US301C系→US910系へリモデル  
電源線位置流用した際の配線のお願い

US910系の施工説明書抜粋

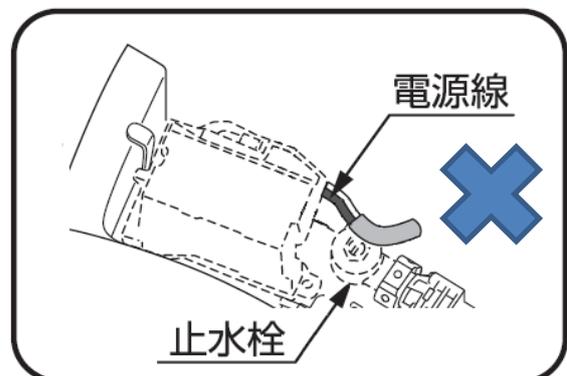
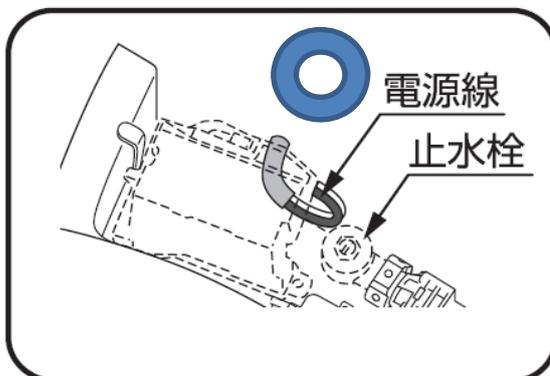
**ポイント**

止水栓上部に電線が掛からないように配線する。

**【理由】**

電源線を端子台より上に配線した場合、結露水が端子台ボックス内に入り、漏電する可能性があるため。
